**DICTAMEN PERICIAL SOBRE PATOLOGÍAS Y DEFECTOS
DE CONSTRUCCIÓN EN COMPLEJO RESIDENCIAL**

**SERGIO CHINCHILLA ORTEGA
ARQUITECTO TÉCNICO**

Que, por encargo del representante legal de **la Comunidad de Propietarios del Complejo Residencial Campana Bay, con CIF: H-01828524** y domicilio en C/ Puerto Rico y Ecuador, S/N, 03509 de Finestrat (Alicante), el técnico que suscribe redacta el presente dictamen pericial.

CAPTURAS DE PANTALLA DE VIDEO

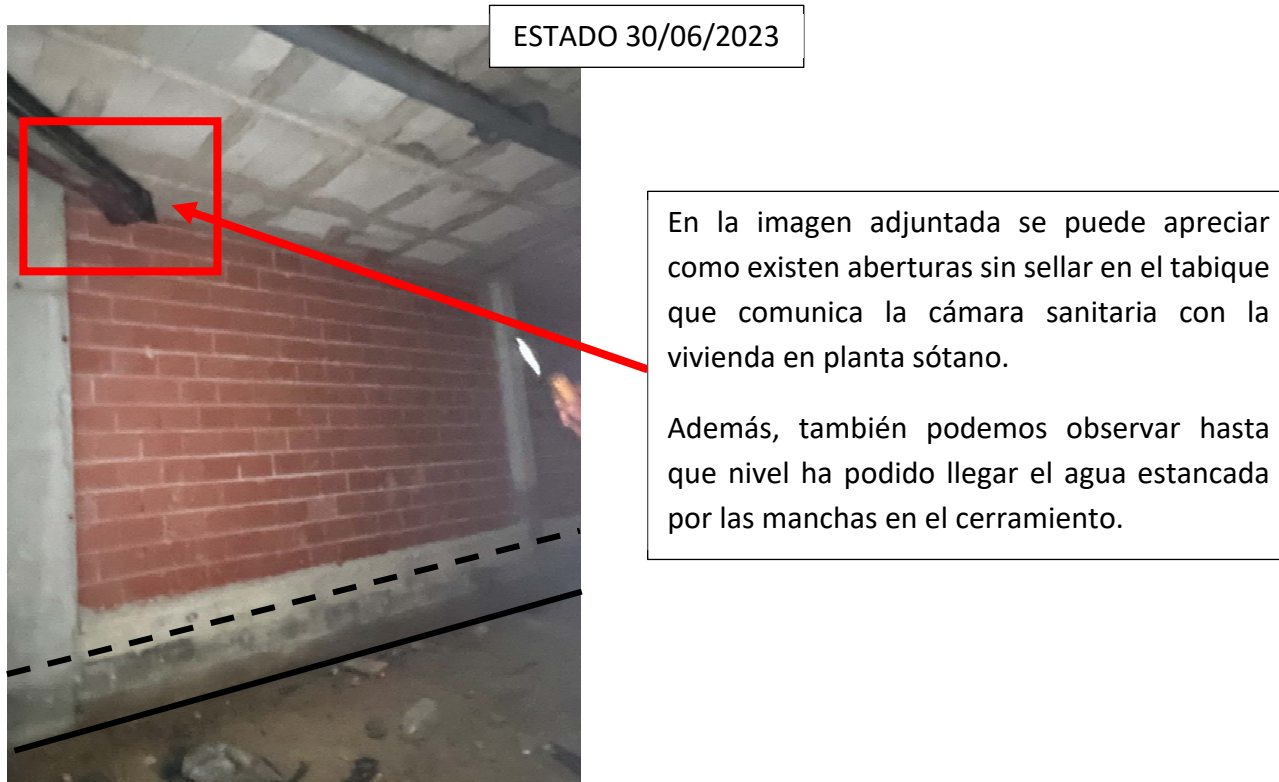
El propietario de la Villa 62, dispone de un video que me pudo compartir, donde se puede observar que las cámaras sanitarias, existente bajo la vivienda y que comunican toda la fila de las Villas 61, 62 y 63 quedan inundadas por el agua de las lluvias entre 20-40 cm. Se adjuntan capturas de pantalla representativas del video y en el anexo del informe se adjuntará enlace a Google Drive para poder visualizar el mismo de manera completa.

Resaltar que **el agua acumulada en las Villas 61, 62 y 63 es mayor que en el resto porque el desnivel y pendiente hacen que ésta discurra hacia las viviendas que se encuentran al suroeste del complejo residencial siendo las más afectadas.**

Para poder dimensionar de manera aproximada el nivel de subida del agua estancada producida en la cámara sanitaria de las viviendas, se ha tomado como referencia el colector de evacuación señalado.

Como bien se puede apreciar, **la cantidad de agua que se llega a acumular y queda estancada es excesiva.**

DETALLE DE PROYECTO

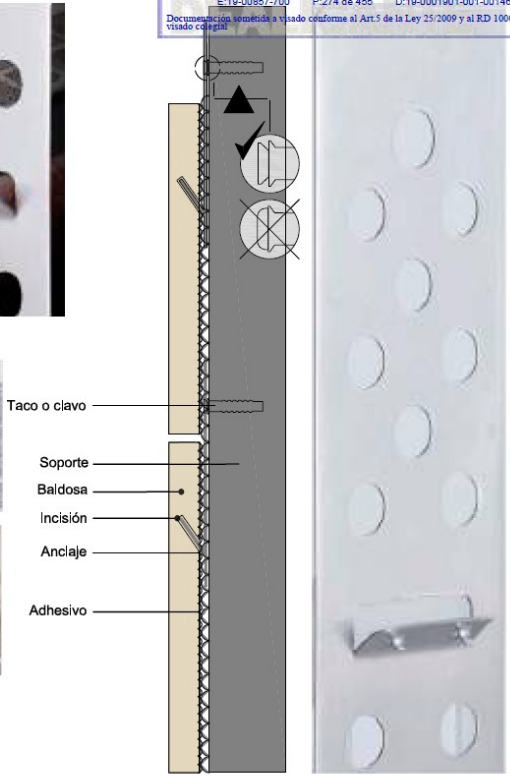
En diversos paramentos de aplacado cerámico en las edificaciones y zonas comunes del Complejo residencial se han producido eflorescencias (fachada en bloques y Villas, piscina y duchas de piscina).

Las eflorescencias son depósitos de sales minerales que se forman en la superficie de los materiales de construcción, como el aplacado cerámico, cuando el agua transporta esas sales desde el interior del material hacia la superficie y se evaporan. Estos depósitos suelen presentarse en forma de manchas o cristales blancos. Es importante señalar que las eflorescencias generalmente no representan un problema estructural grave, pero pueden afectar la apariencia estética de la fachada y la integridad del aplacado cerámico reduciendo su vida útil.

- La presencia de agua en fachada, ya sea por filtraciones, condensación o exposición directa a la lluvia, puede disolver las sales minerales presentes en los materiales de construcción, como los morteros, adhesivos o las propias cerámicas. A medida que el agua se evapora, las sales se cristalizan y forman las eflorescencias.
- También, cabe considerar, que pueden estar producidas porque algunos materiales de construcción, como los morteros o adhesivos utilizados para fijar el aplacado cerámico, pueden contener sales o aditivos que, al reaccionar con el agua o el aire, generan las eflorescencias.

- Debido a que, a falta de confirmación mediante catas y estudios, se considera que el origen de las eflorescencias proviene de la capa de mortero que recibe al aplacado cerámico, se propone lo siguiente:
 - Demolición de chapado de baldosas cerámicas y picado de la capa base de mortero.
 - Reposición de un nuevo enfoscado de mortero de cemento hidrófugo con colocación de malla antiálcalis en cambios de material.
 - Colocación de aplacado mixto de baldosas cerámicas de gres, recibidas con adhesivo cementoso mejorado y fijaciones mecánicas.

DETALLE DE PROYECTO

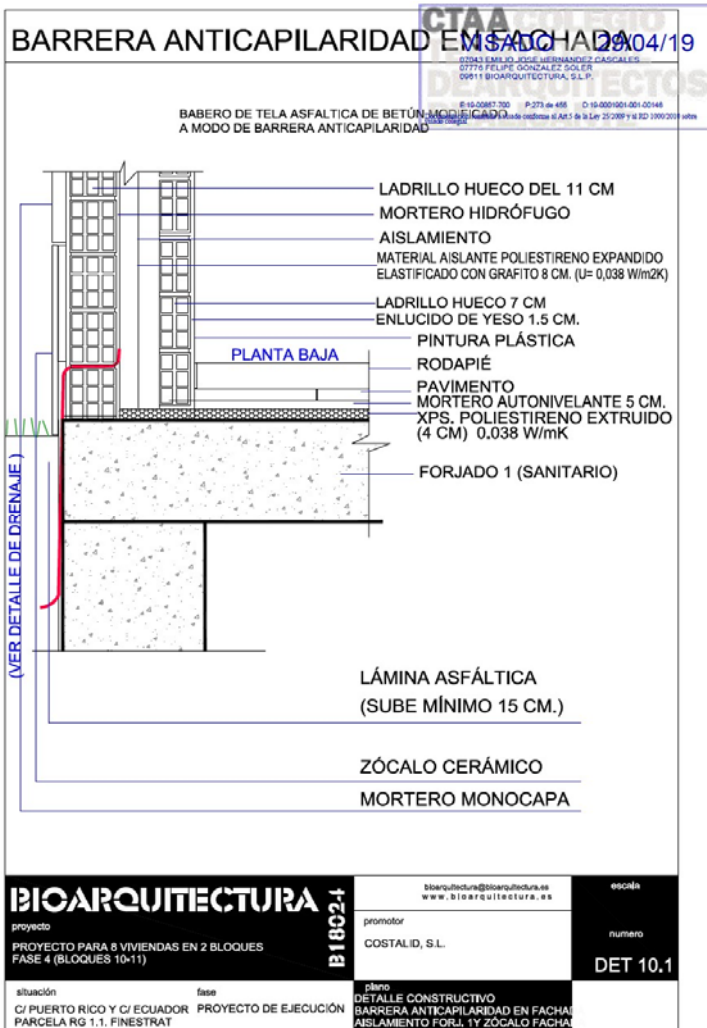
Dada la existencia de acumulación de agua en las cámaras sanitarias que no se consigue drenar, evacuar y/ventilar en algunas viviendas han surgido humedades por capilaridad, ya ha sido tratado en el revestimiento exterior de algunos bloques, pero no se ha resuelto el origen de la patología para evitar la nueva aparición de humedades.

Además, se considera que la “barrera anticapilaridad” especificada en proyecto se encuentra dañada, no funciona correctamente, o directamente no se ha ejecutado según proyecto.

Se adjunta captura de pantalla extraída de un plano de detalle denominado “Barrera anticapilaridad” procedente del “Proyecto para 8 Viviendas en 2 Bloques Fase IV (Bloques 10-11)” y una fotografía de los daños producidos por capilaridad.

Previo a cualquier reparación, se debería realizar catas para comprobar si se ha ejecutado la denominada “Barrera anticapilaridad” que se indica en proyecto y si esta presenta daños y no permite que realice su función adecuadamente.

No obstante, para la reparación de este daño es necesario la ejecución de un sistema de drenaje, evacuación o ventilación de las cámaras sanitarias de los bloques y Villas para solucionar la acumulación de agua bajo las viviendas y sus posibles consecuencias con el paso del tiempo.

En cuanto a las viviendas que ya presentan humedades por capilaridad, se debería realizar un tratamiento mediante la realización de taladros e inyección de emulsión a base de silanos y siloxanos, consiguiendo así una impregnación interior hidrorrepelente.

Figura 2.15 Rebosadero

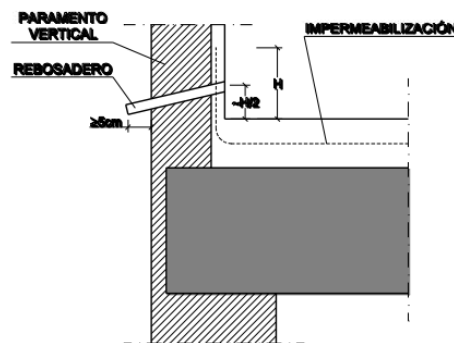
Además, las terrazas cubiertas de planta primera están dispuestas con una pendiente prácticamente inexistente y disponen de un paramento vertical que las delimita en todo su perímetro **sin rebosaderos (contradiendo lo indicado en el proyecto al no ejecutarse conforme al mismo e incumpliendo las exigencias establecidas en el *Código Técnico de la Edificación – Documento Básico de HS Salubridad, en el punto 2.4.4.1.5. Rebosaderos*)** lo que ocasiona la inundación de la terraza en ocasiones de fuerte lluvia y posibilita el acceso del agua al interior de la vivienda al encontrarse la carpintería en un nivel inferior al paramento vertical. Se adjunta captura de pantalla de la exigencia citada anteriormente:

En cuanto a las filtraciones que se producen en las terrazas de planta primera de los bloques, se producen por la inexistencia e incumplimiento de la normativa de Salubridad al carecer de rebosaderos, generando una acumulación de agua abundante, para la cual la cubierta no está diseñada y puede comprometer su estabilidad además de originar los daños comentados anteriormente.

- En las cubiertas de las terrazas de planta primera la solución sería perforar y colocar rebosaderos en el paramento vertical que delimita la cubierta, siguiendo las indicaciones y exigencias que se indican en la normativa CTE DB-HS.

- **ESCALERAS EXTERIORES:**

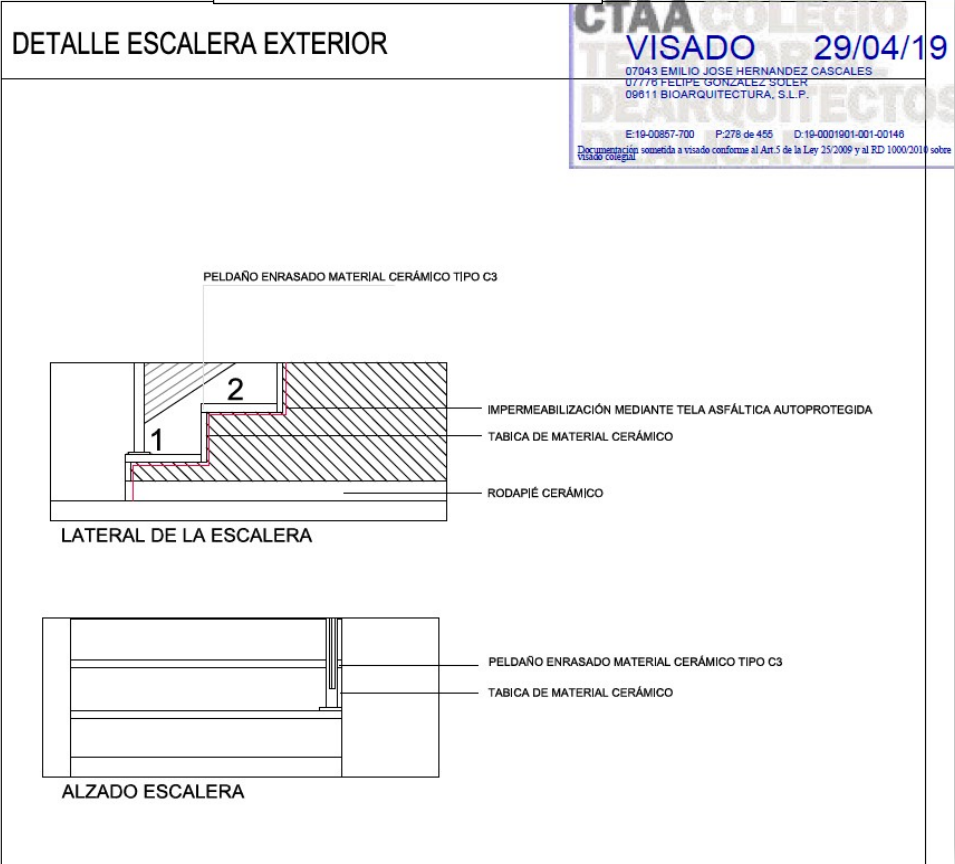
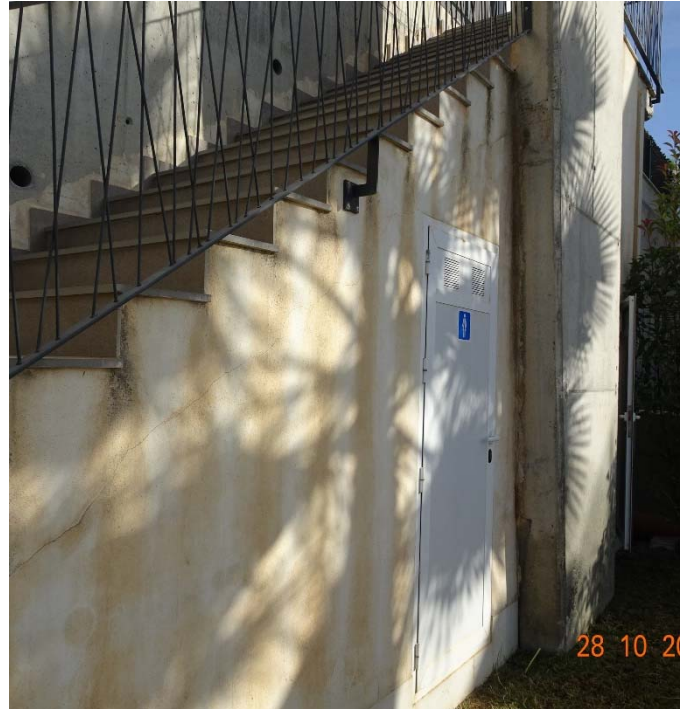
La superficie horizontal de las escaleras exteriores en varios bloques de viviendas presenta filtraciones que han derivado en patologías, tales como desconchado de pintura en techos de la cara inferior de la losa de escalera e interior de los trasteros ubicados en planta baja.

Según proyecto, las terrazas exteriores cuentan con impermeabilización mediante tela asfáltica autoprottegida. Esta impermeabilización o tiene fallos en su ejecución o no se ha colocado, dado que en algunos casos las manchas de humedad son excesivas y generalizadas, tanto en paramentos exterior como en interior de algunos trasteros.

Además, la carencia de goterones en escaleras provoca que se originen también manchas por escorrentía en los paramentos verticales de fachada y facilita la filtración a través de ella.

- La impermeabilización existente está deteriorada o en la ejecución se vio dañada o perforada lo cual explicaría su ineficacia funcional.
- No se ha ejecutado en la realidad la impermeabilización de las escaleras exteriores, creando un punto conflictivo por el que pueden aparecer patologías que dañen el exterior e interior de las viviendas afectando a la habitabilidad de las mismas.

- **PUERTA CORREDERA AUTOMÁTICA DE ACCESO A VIAL**

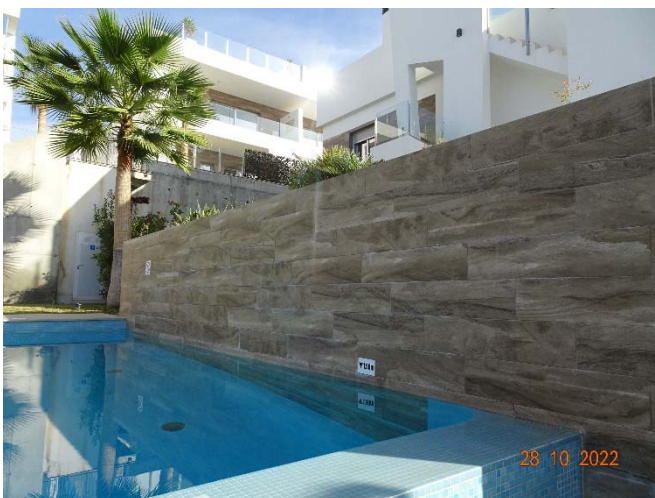
La puerta corredera que da acceso al vial donde se encuentran las plazas de aparcamiento debe cumplir lo estipulado en la Norma UNE-EN 13241:2004+A2:2017.

No cuenta con elementos de protección del motor y no cumple con los elementos de Protección frente al aplastamiento, cizallamiento y arrastre establecidos en el punto 4.3.2.

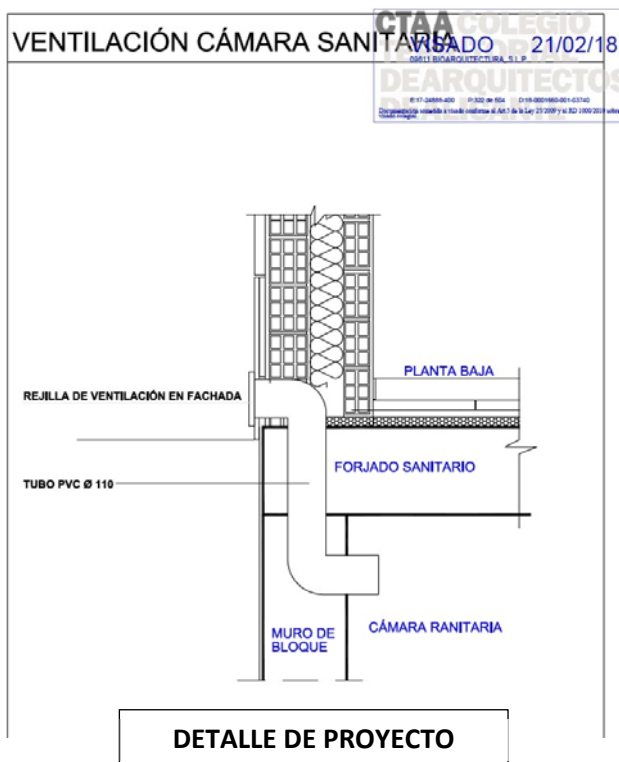
En la Villa 45, utilizada como piso piloto de Villas Green, se pudo observar durante la visita que bajo la capa de protección de césped artificial, se encuentran mangueras de iluminación sin protección en zonas de terraza, lo que supone un gran riesgo para los propietarios por las siguientes causas:

- **Riesgo eléctrico:** la presencia de mangueras eléctricas bajo el césped artificial expone el sistema eléctrico a la humedad y al agua proveniente de la lluvia o riego. Esto aumenta el riesgo de cortocircuitos, fugas eléctricas y electrocuciones, lo que representa un peligro para las personas que puedan estar en la terraza.
- **Inadecuada protección:** las mangueras de iluminación necesitan una protección adecuada contra la exposición a la humedad y al agua. El césped artificial no proporciona la protección necesaria para evitar el ingreso de líquidos, lo que puede comprometer la seguridad eléctrica.

Tras reunirnos con la promotora y agentes intervinientes en el proyecto, nos indicaron que este suceso podría deberse a que la villa en cuestión fue la utilizada como piso piloto y se colocó para iluminar una zona mediante LEDs.

Cabe destacar, que es un suceso puntual, que se ha ocasionado en solo una vivienda, pero requiere de una intervención inmediata (retirada del cableado eléctrico exterior) para evitar posibles accidentes a los propietarios.
